**COMITATO VALUTAZIONE DI IMPATTO AMBIENTALE**

*Parere n. 6 della seduta del 18.05.2023*

**OGGETTO:** Ditta: Nestlé Italiana S.p.a., con sede legale in Comune di Assago (MI), via del Mulino, n°6 CAP 20057. Sede produttiva presso la frazione Summaga del Comune di Portogruaro (VE), Via E. Mattei, n°12 CAP 30020.

Progetto: Realizzazione di un impianto di depurazione degli scarichi idrici industriali presso lo stabilimento Nestlé Italiana S.p.A. di Portogruaro (VE) senza modifiche alla capacità produttiva;

Si riporta di seguito un estratto dell'elaborato grafico illustrante il nuovo bacino di laminazione per l'invarianza idraulica.

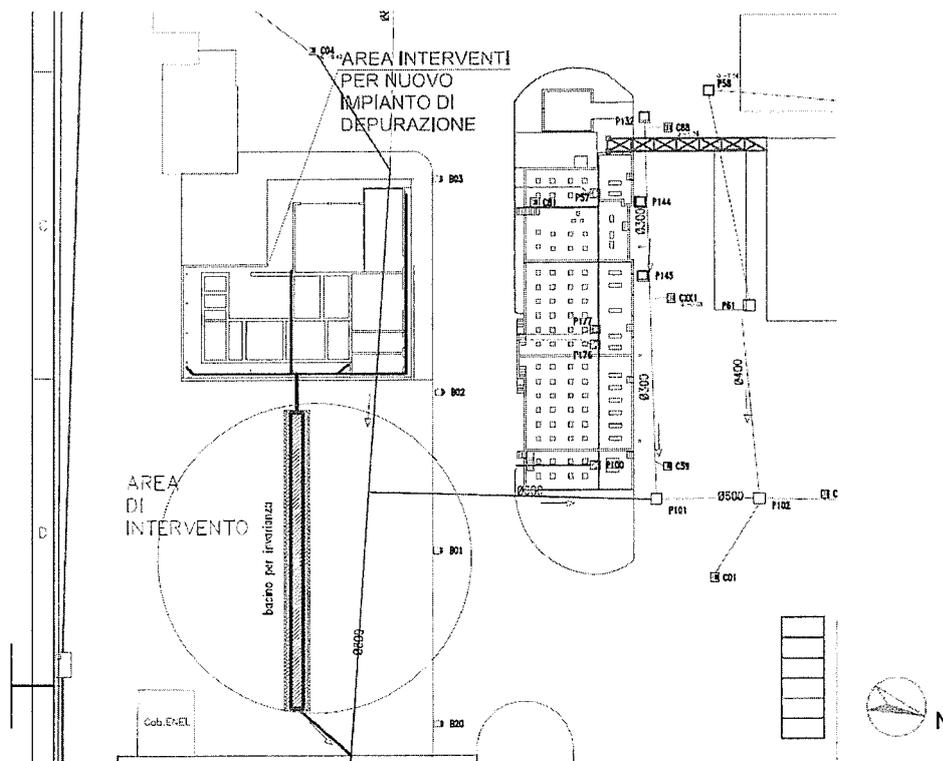
*Contributo del gruppo istruttorio: qualora non avesse già provveduto a farlo, il Proponente dovrà trasmettere la Valutazione di compatibilità idraulica al Consorzio di Bonifica Veneto Orientale per l'ottenimento di parere.*
